Notat

Orientering om håndtering og konsekvenser af ændringsforslag til forslag til nulemissionszone på Indre Vesterbro

Opdateret kort over forslag til nulemissionszone:

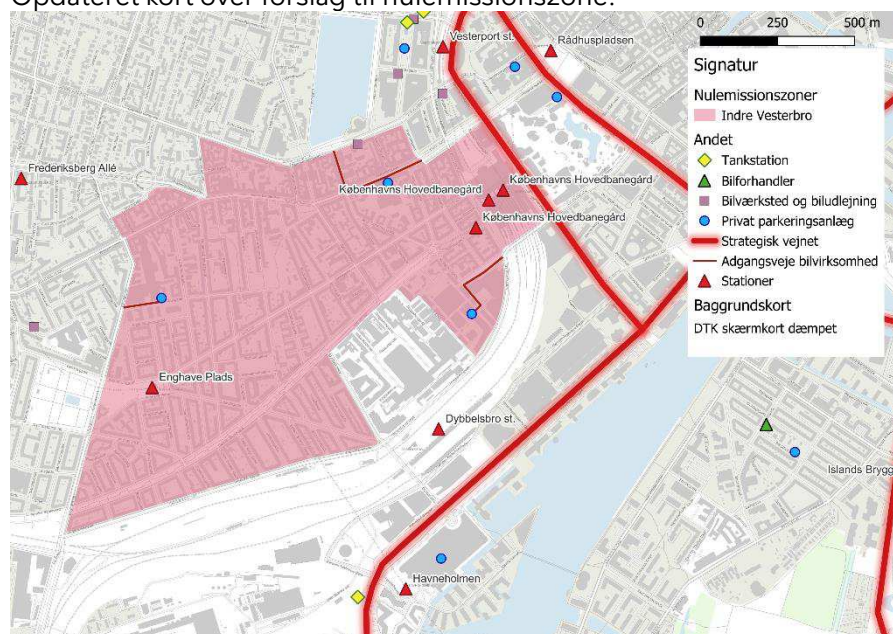
- "dog således, at den sydlige zonegrænse alene udgøres af hele Ingerslevsgade frem til Tietgensgade i stedet for Kalvebod Brygge." (ÆF2)
- "dog således at der sikres mulighed for en adgang for varetransport til Kødbyen via Ingerslevsgade." (ÆF3)
- "dog således at der gennemføres en evaluering efter et år." (ÆF4)

Ændringsforslaget er håndteret ved at rykke zonens sydlige grænse fra Kalvebod Brygge til Ingerslevsgade, som vist på kortet nedenfor.

Ændringsforslaget er håndteret ved at undtage hele Den Hvide Kødbý fra nulemissionszonen, så der bliver adgang for både private køretøjer

og erhvervskøretøjer med indkørsel fra Ingerslevsgade og Skelbækgade ned til Kødboderne (se nedenstående kort). Hermed sikres adgang for varetransport til Kødbyen, og der tages højde for erhvervslivets ønske om at sikre tilgængelighed til Inco og andre erhvervsaktører i Kødbyen. Det er muligt at undtage et mindre område eller undtage hele Kødbyen, inkl. Den Brune Kødbø og Halmtorvet, men området, som undtages fra nulemissionszonen, er udpeget i dialog med Kødbyens ledelse og vurderes at være det nødvendigt for at imødekomme ændringsforslaget i tilstrækkelig grad.
